改善箇所説明図

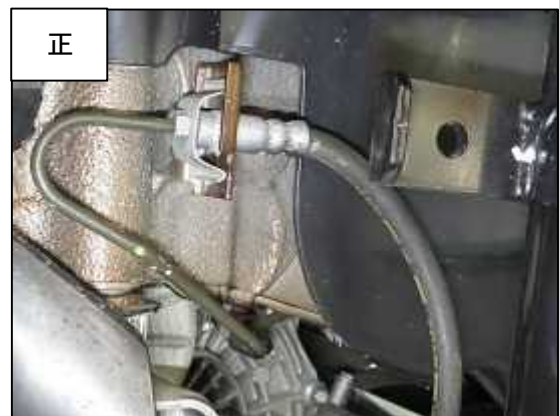
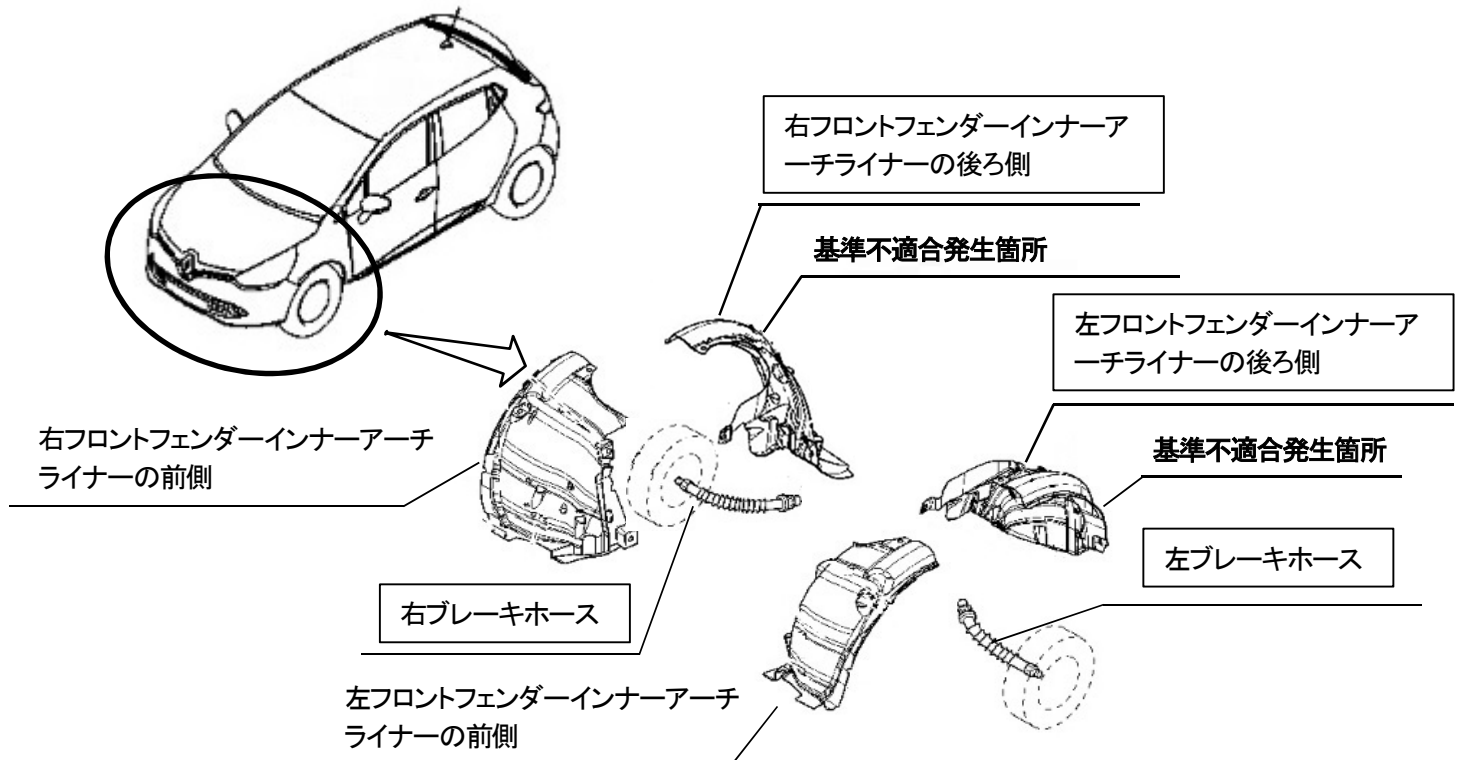
注：図中の は点検結果により交換する部品を示す。

左右前輪のフェンダー内に取り付けるインナーアーチライナーの組み付けを誤り、インナーアーチライナーがブレーキホースに接触しているものがある。そのため、そのままの状態で使用を続けると、ブレーキホースが損傷しブレーキフルードが漏れ、最悪の場合、制動力が低下するおそれがある。

全車両、インナーアーチライナーの取り付けを点検し、取り付けに誤りがあるものはインナーアーチライナーとブレーキホースを新品に交換し、正規の状態に取り付ける。
